関原発第317号  
2021年10月11日

高浜発電所発電用原子炉設置変更許可申請書

(1号、2号、3号及び4号発電用原子炉施設の変更)

1号炉及び2号炉の減容したバーナブルポイズンを、1号、2号、3号及び4号炉共用の蒸気発生器保管庫に貯蔵保管する。なお、この変更に伴い、3号炉及び4号炉の放射性廃棄物の廃棄施設の構造及び設備の記載を最新の記載形式に合わせる。

第2図 発電所全体配置図 (添付書類八 第2.1図)

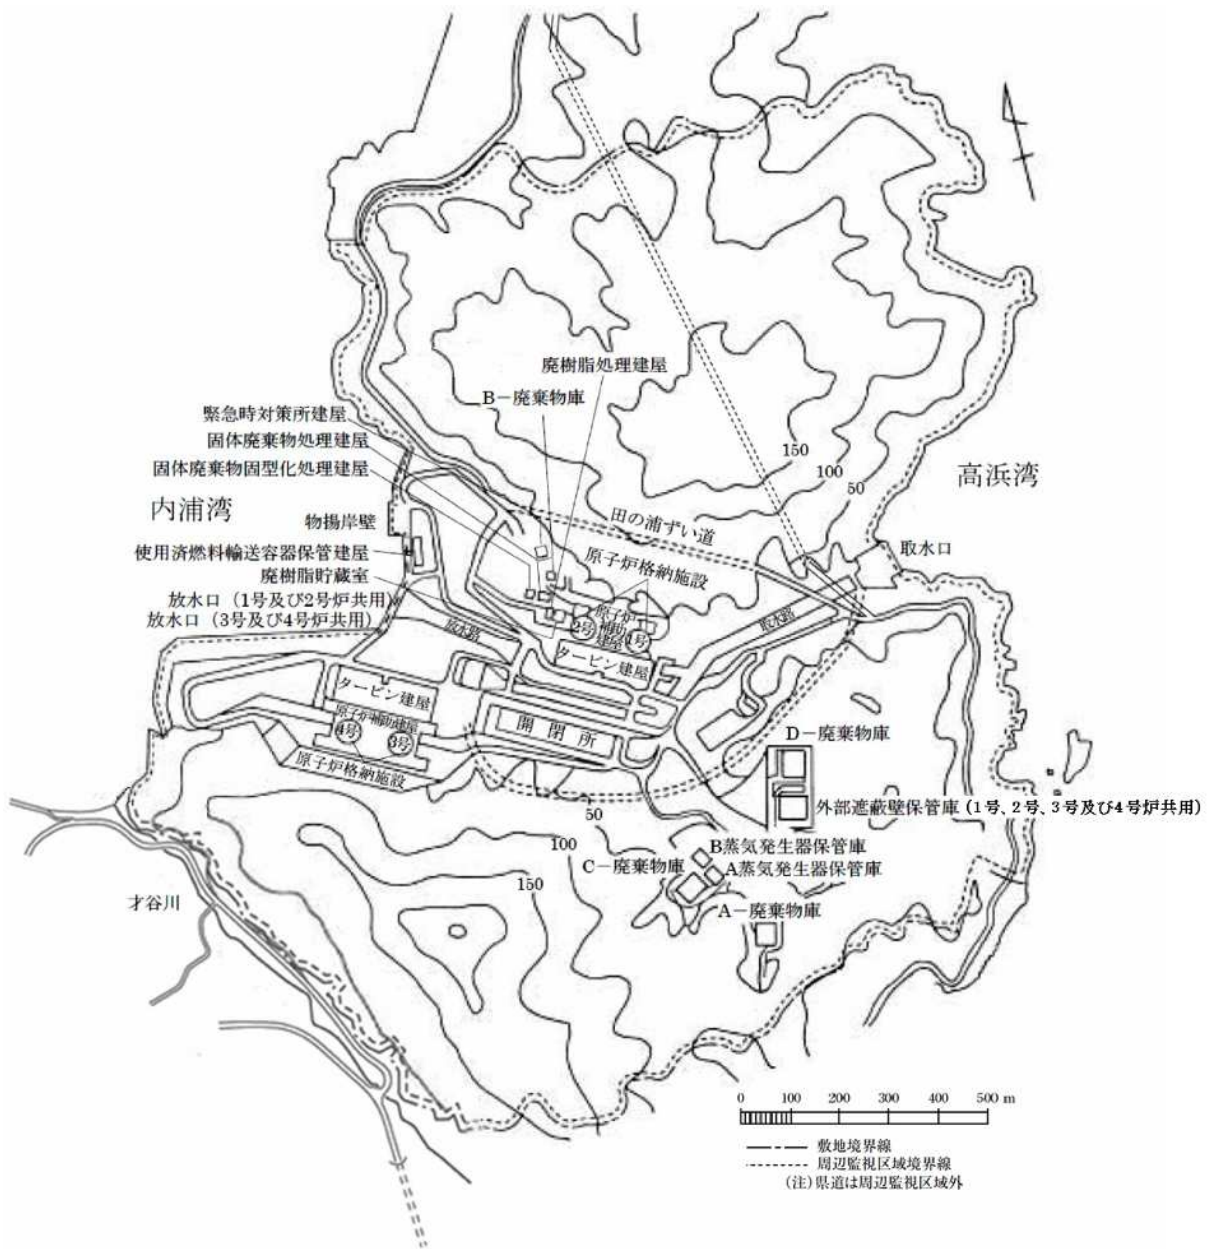
申請書添付参考図面のうち、下記図面を変更する。

第 2 図 発電所全体配置図

第 18 図 放射性廃棄物の廃棄施設の流路線図 (添付書類八 第 7.1 図)

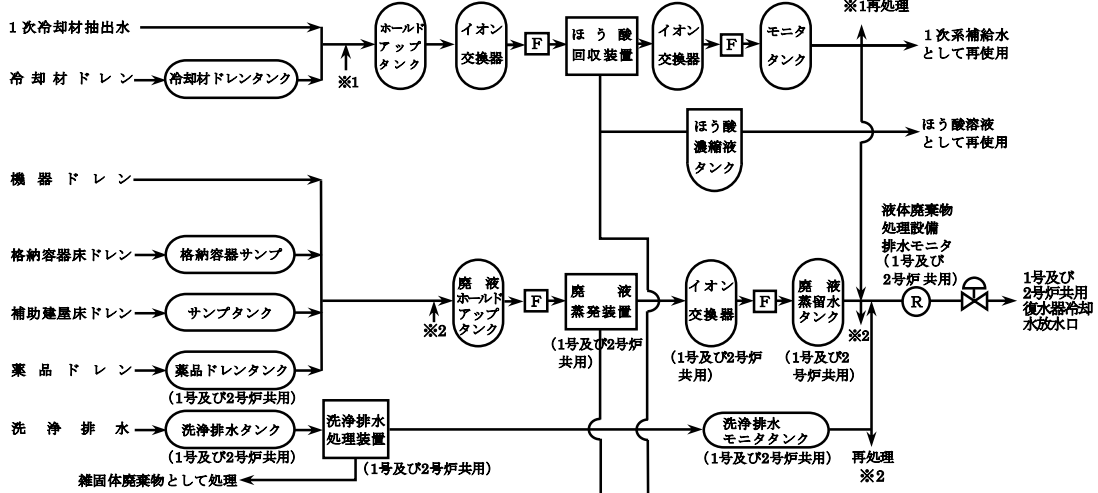
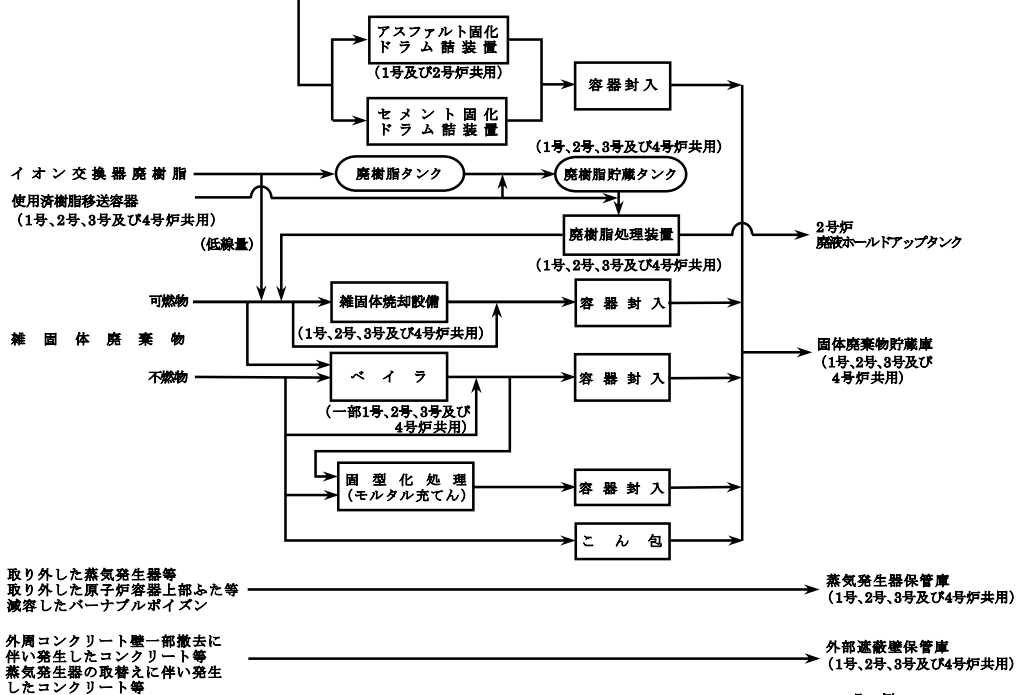
第 18 図 放射性廃棄物の廃棄施設の流路線図

取り外した蒸気発生器等  
取り外した原子炉容器上部ふた等  
減容したバーナブルポイズン → 蒸気発生器保管庫 (1号、2号、3号及び4号炉共用)

外周コンクリート壁一部撤去に伴い発生したコンクリート等  
蒸気発生器の取替えに伴い発生したコンクリート等 → 外部遮蔽壁保管庫 (1号、2号、3号及び4号炉共用)

第 18 図 放射性廃棄物の廃棄施設の流路線図 (添付書類八 第 7.1 図)

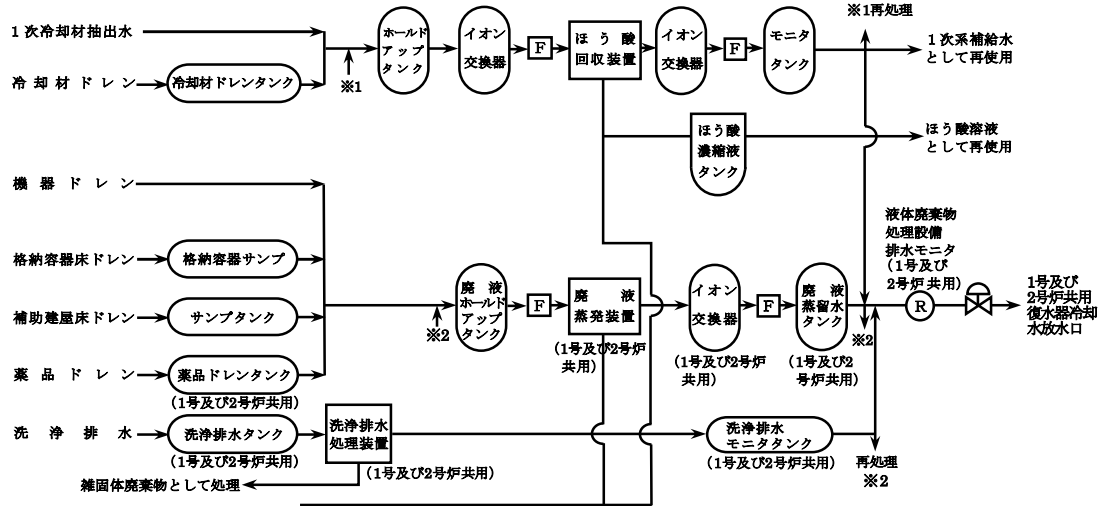
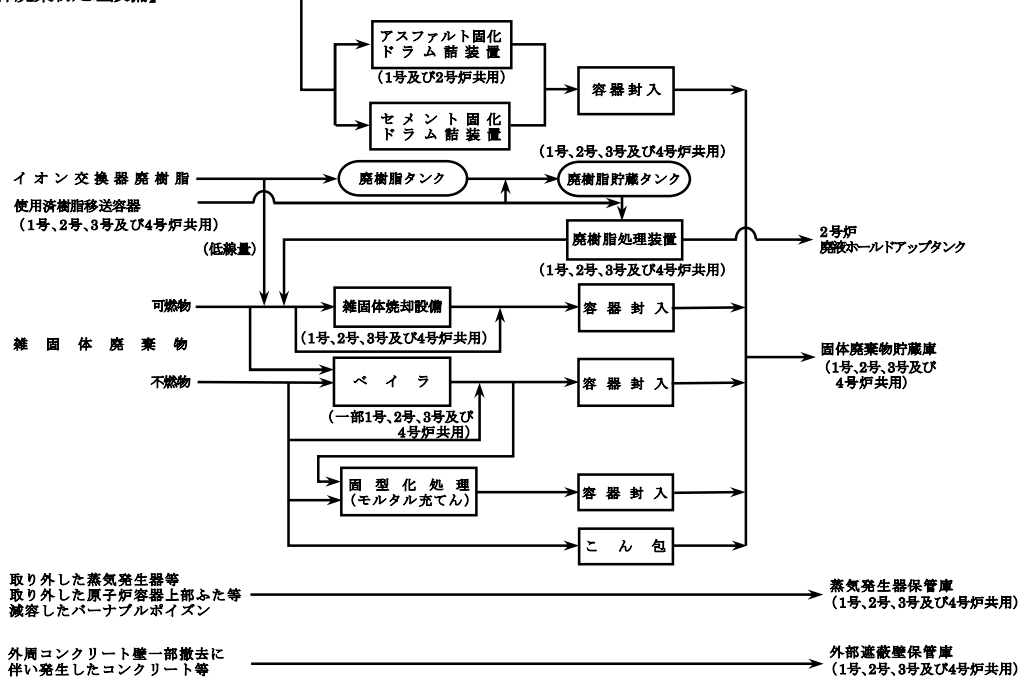
第 18 図 放射性廃棄物の廃棄施設の流路線図

第3図 発電所全体配置図 (添付書類八 第2.4.2図)

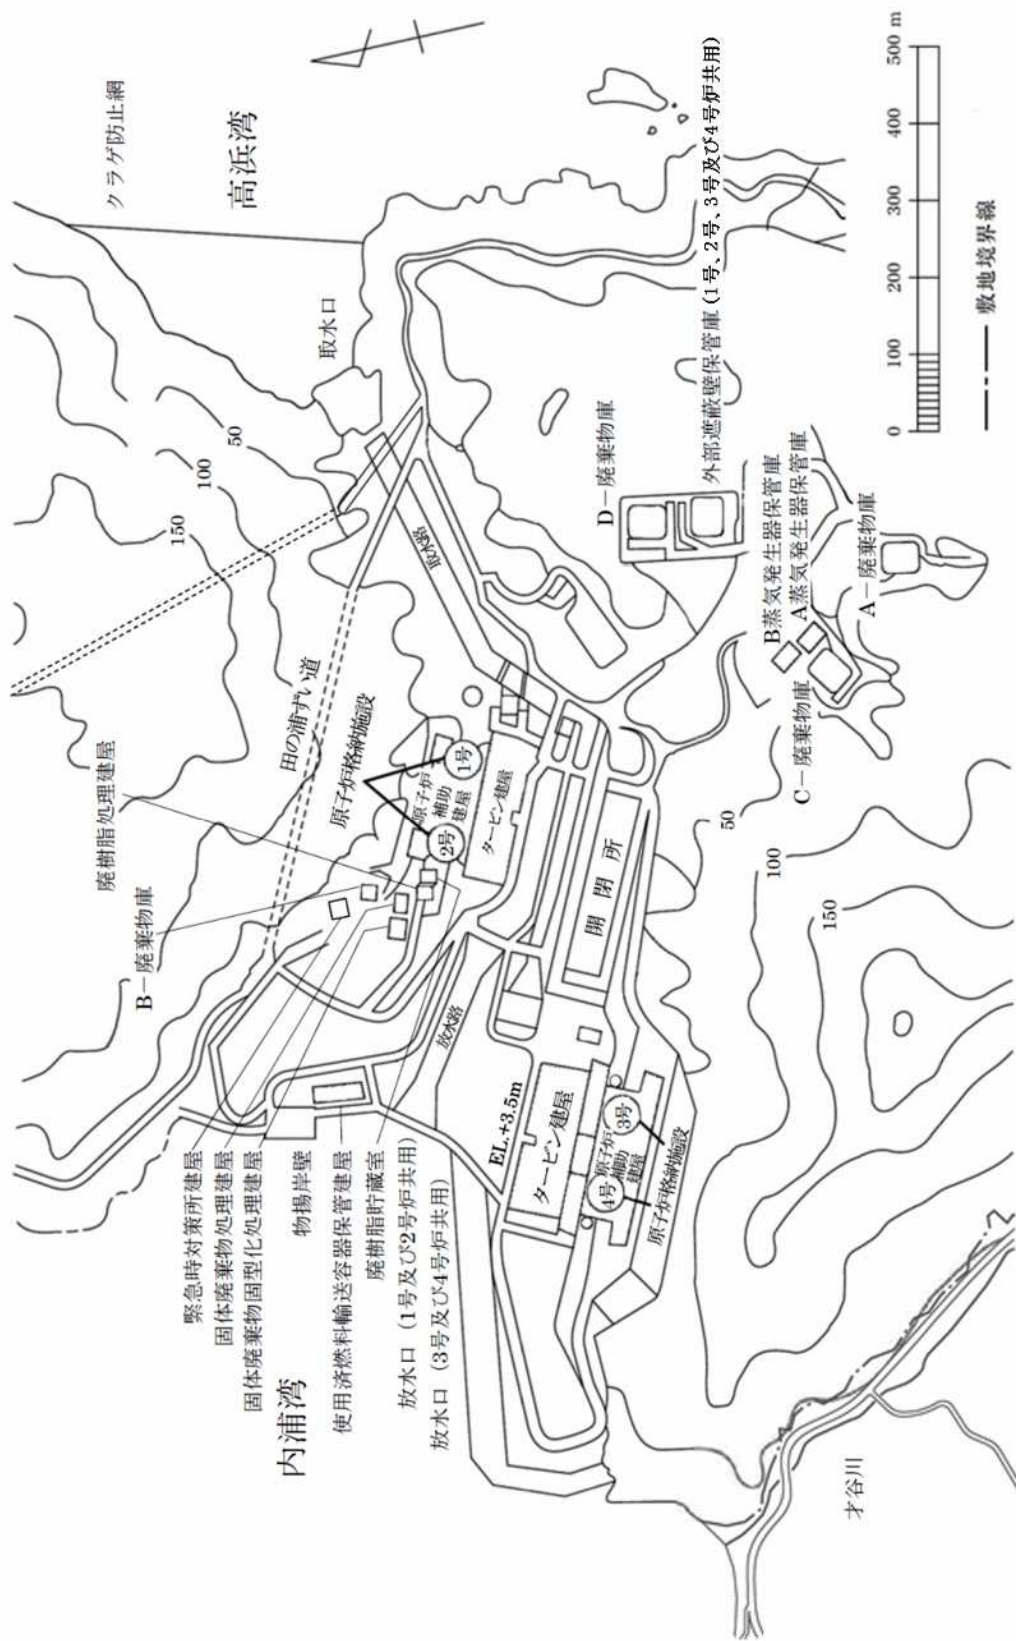
第 3 図 発電所全体配置図

第7.1図 放射性廃棄物の廃棄施設の流路線図

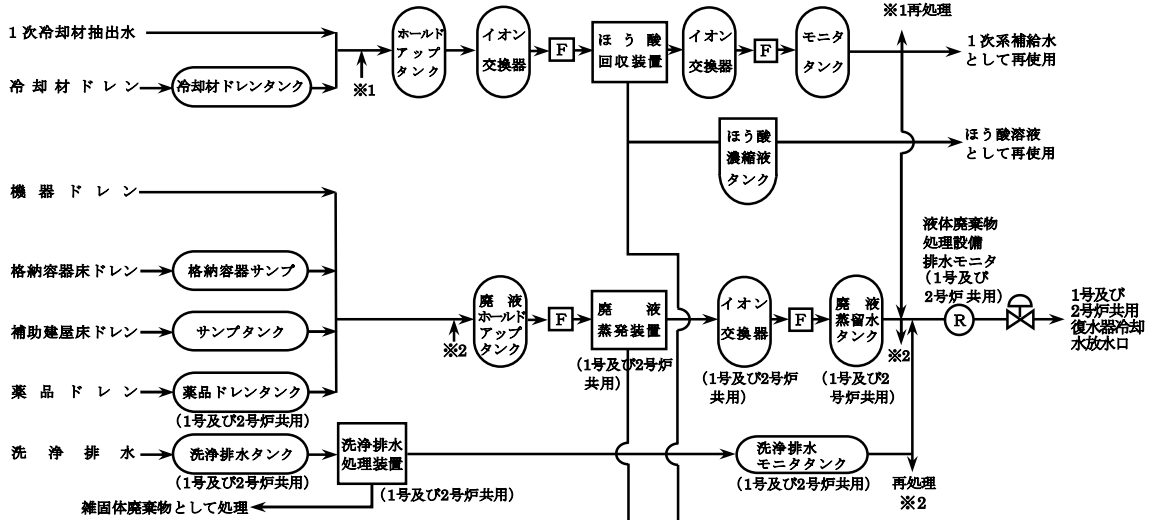
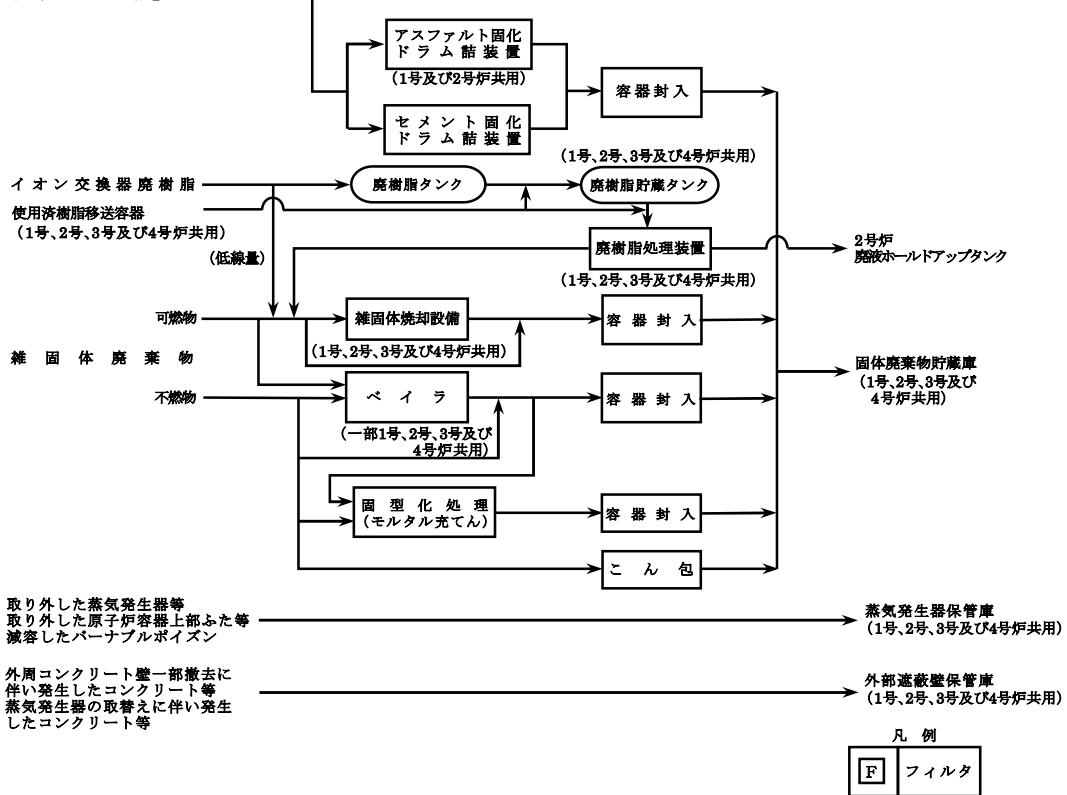
第 7.1 図を変更する。第 7.1 図以外は変更前の「7.3.1 概要」の記載に同じ。

取り外した蒸気発生器等  
取り外した原子炉容器上部ふた等  
減容したパナプルポイズン  
→ 蒸気発生器保管庫 (1号、2号、3号及び4号炉共用)

外周コンクリート壁一部撤去に伴い発生したコンクリート等  
蒸気発生器の取替えに伴い発生したコンクリート等  
→ 外部遮蔽壁保管庫 (1号、2号、3号及び4号炉共用)

第7.1図 放射性廃棄物の廃棄施設の流路線図

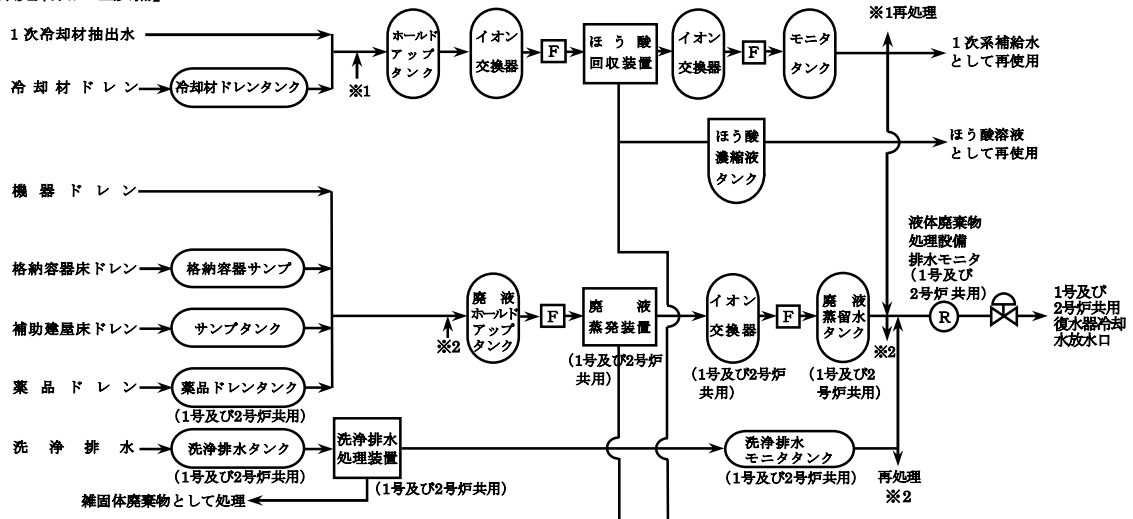
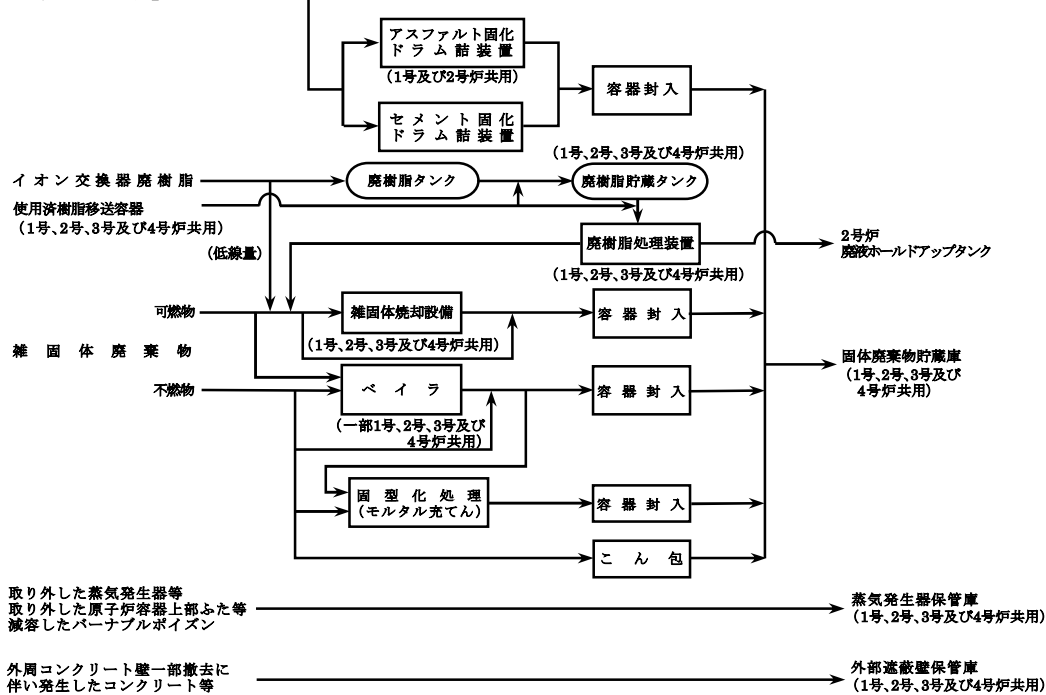
第 7.1 図を変更する。第 7.1 図以外は変更前の「7.3.1 概要」の記載に同じ。

第 1.10.1 図 防火帯及び防火エリア設置図

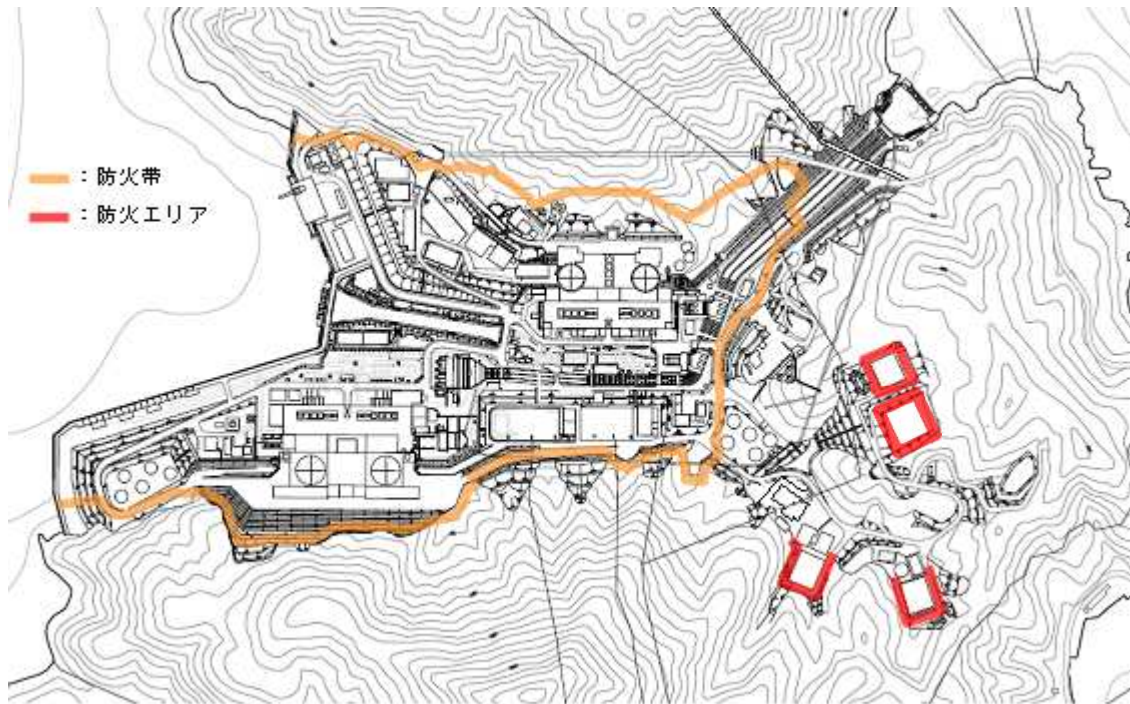
第 1.10.1 図を変更する。第 1.10.1 図以外は変更前の「f. 防火帯幅の設定」の記載に同じ。

所周辺の植生を確認し、作成した植生データ等により求めた最大火線強度から設定した防火帯（18m以上）を敷地内に設けた設計とする。

防火帯の外側にある固体廃棄物貯蔵庫及び外部遮蔽壁保管庫については、防火帯と同じ幅の防火エリアを設ける設計とする。

第 2.4.2 図 発電所全体配置図

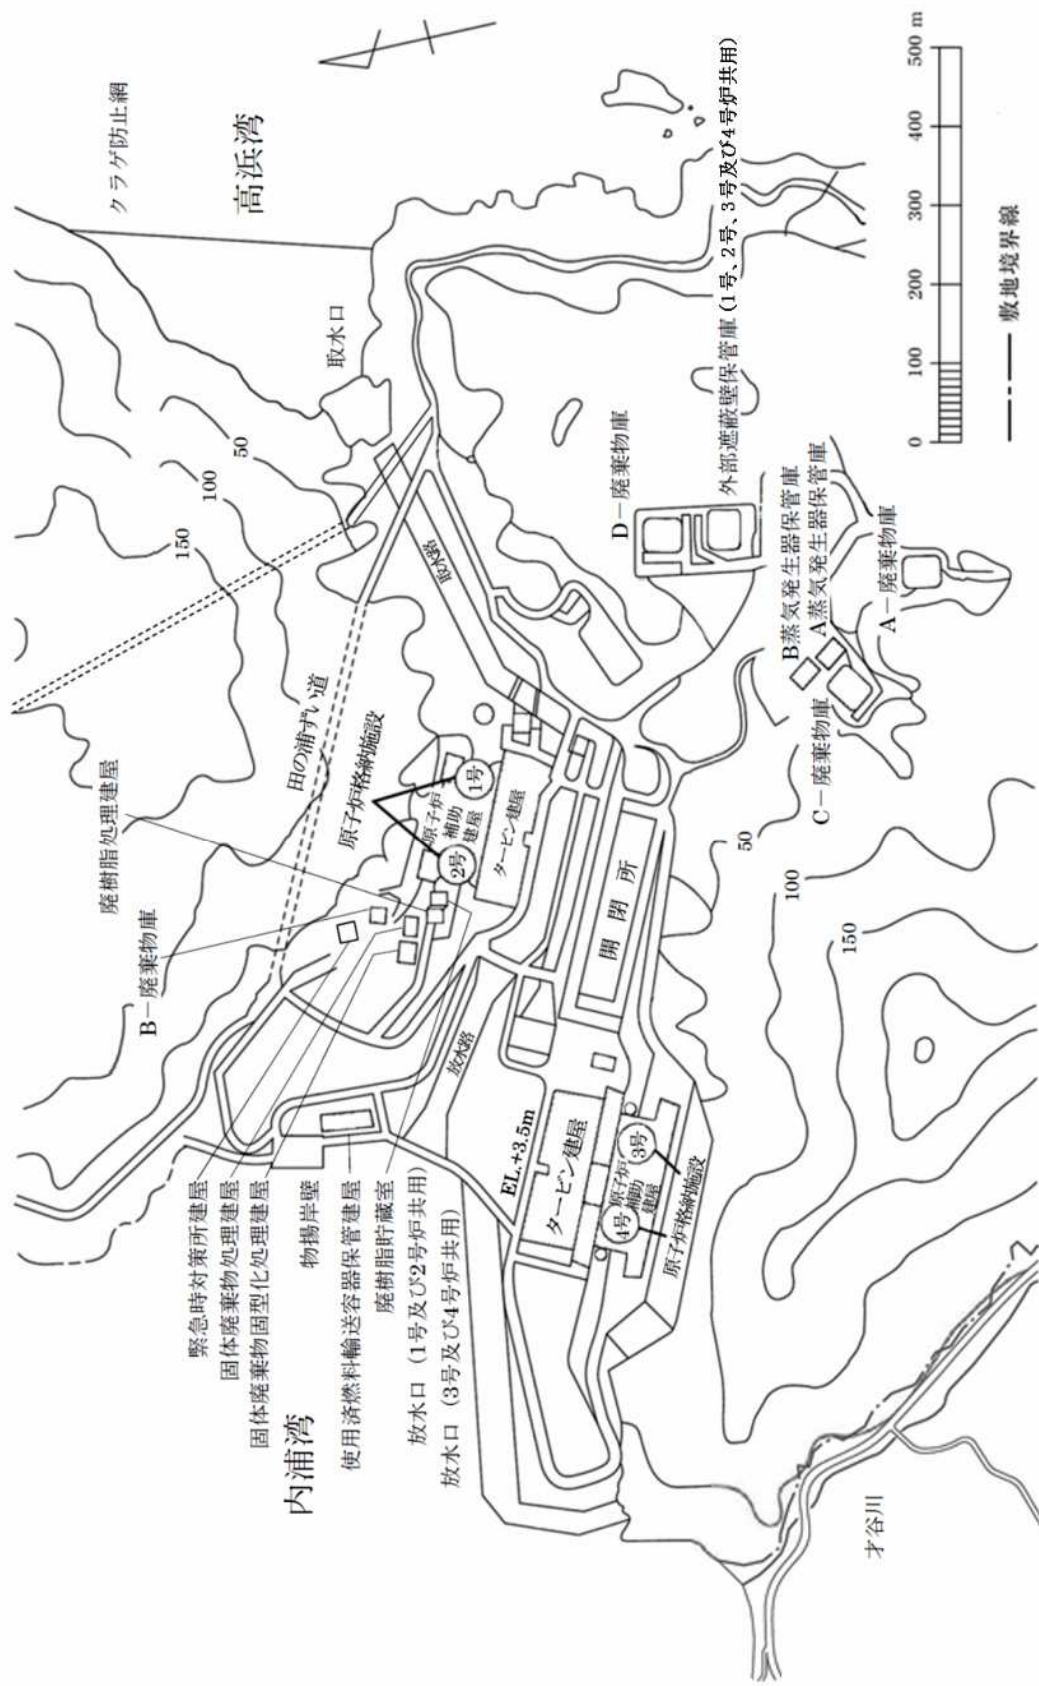
第 2.4.1 図及び第 2.4.2 図を変更する。第 2.4.1 図及び第 2.4.2 図以外は変更前の「2.4 全体配置」の記載に同じ。
